LIKRA POKLÁDKA KABELU CETIN v chodníku dle schéma TP66 B/17

LIKRA PARKAČKA CETIN
VÝKOP V SILNICI DLE TP68
SCHEMA B/2

**5521 LIKRA POKLÁDKA CETIN
výkop v chodníku dle TP66 schéma B/17**

LIKRA POKLÁDKA CETIN VÝKOPY V CHODNÍKU DLE SCHÉMA B/17 TP68

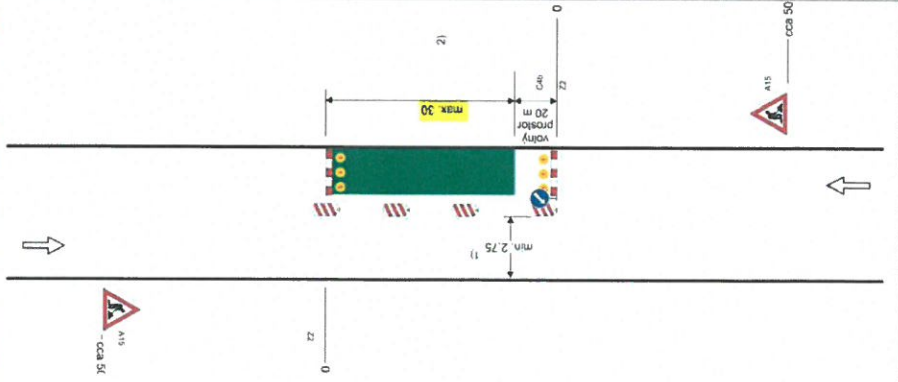
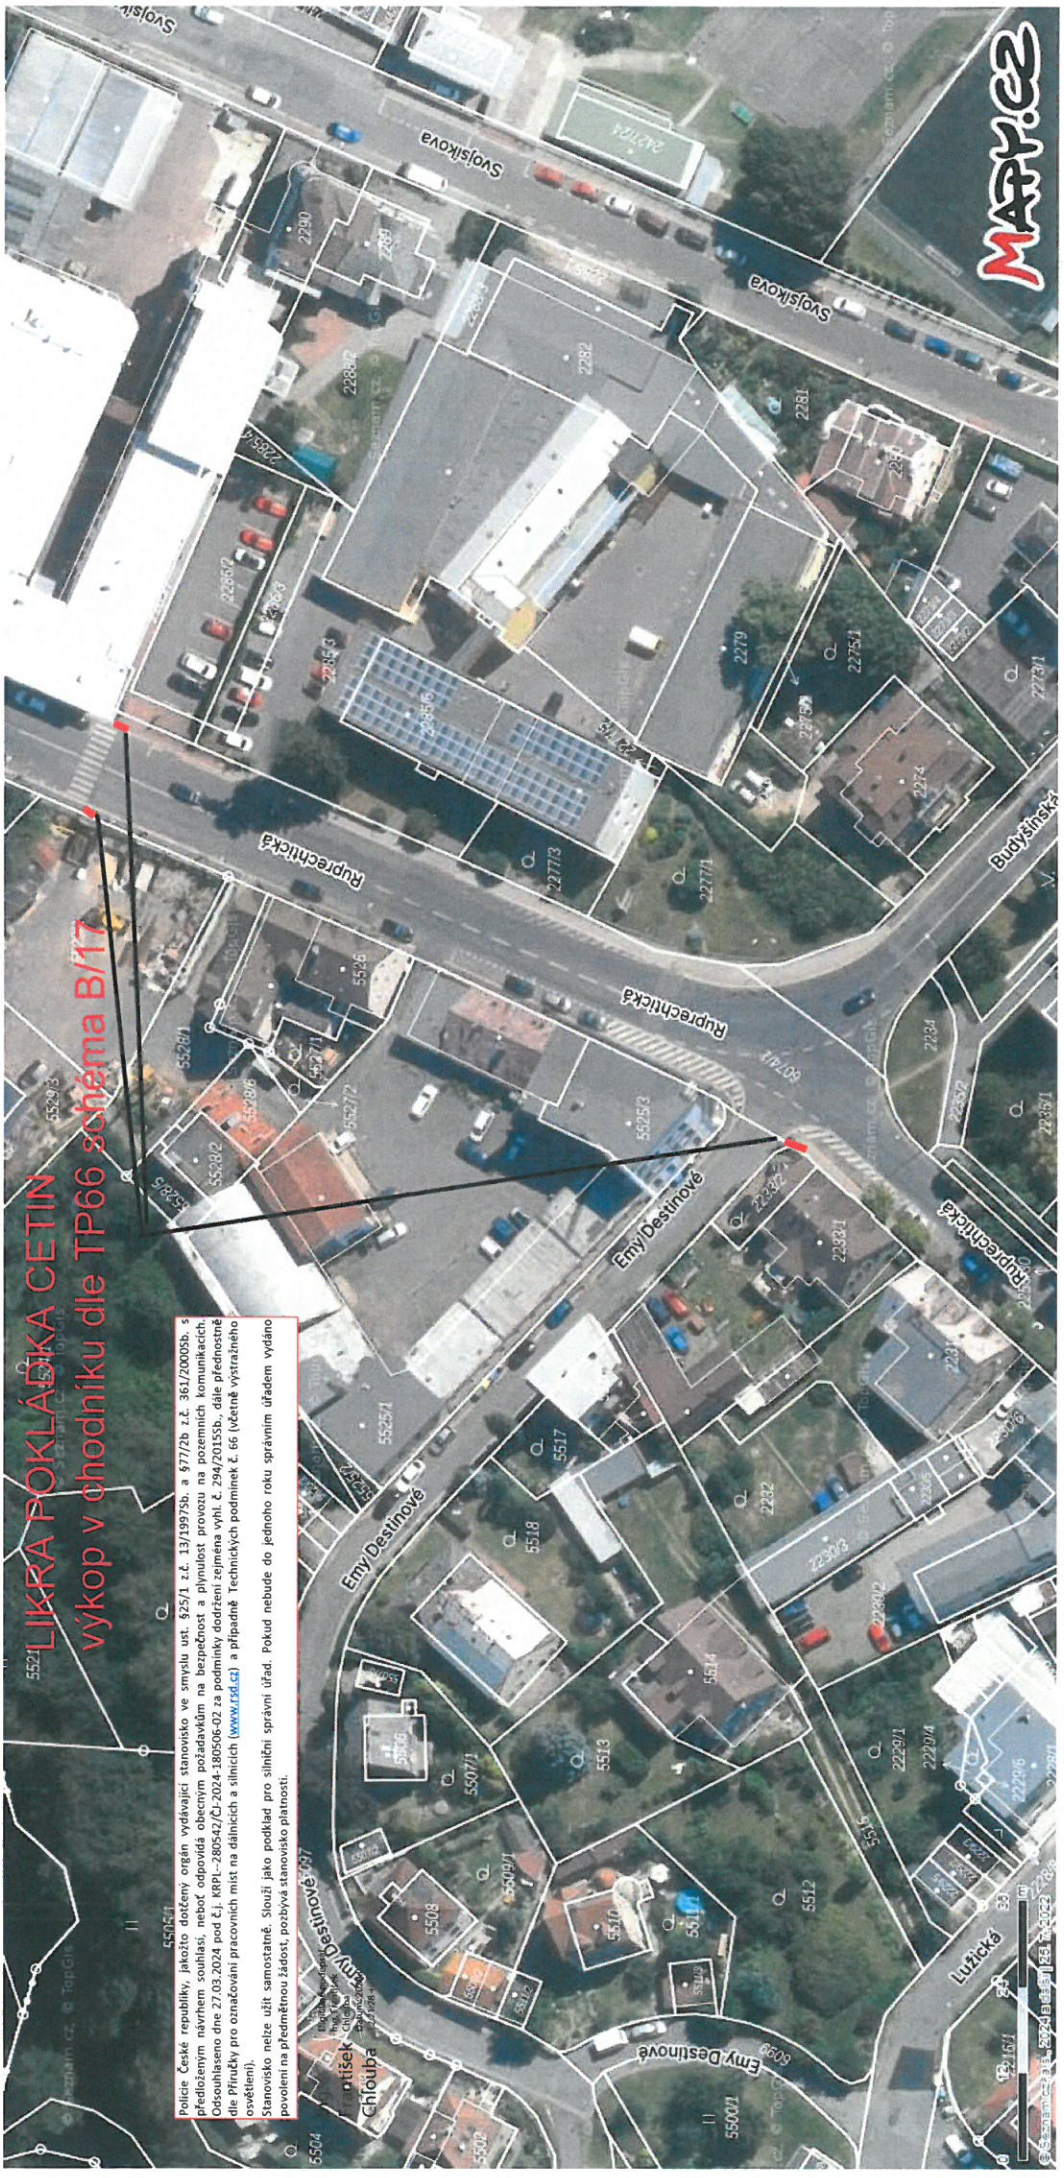
Police České republiky, jakožto dotčený orgán vydávající stanovisko ve smyslu ust. §25/1 z.č. 13/1997Sb., §77/2b z.č. 361/2000Sb. a po projednání dle ust. §24/2d z.č. 13/1997Sb. s předloženým návrhem souhlasí, neboť odpovídá obecným požadavkům na bezpečnost a plynulost provozu na pozemních komunikacích.
 Odsouhlaseno dne 27.03.2024 pod č.j. KPPL-28054-3/CI-2024-180506-02 za podmínky dodržení vñh. č. 294/2015Sb., dále přednostně dle Příručky pro označování pracovních míst na dálnicích a silnicích (www.rsd.cz) a případně Technických podmínek č. 66 (učetně vstředněho osvětlení).
 Stanovisko nelze užit samostatně. Slouží jako podklad pro silniční správní úřad. Pokud nebude do jednoho roku správním úřadem vydáno povolení na předmětrou žádost, pozbyvá stanovisko platnosti.
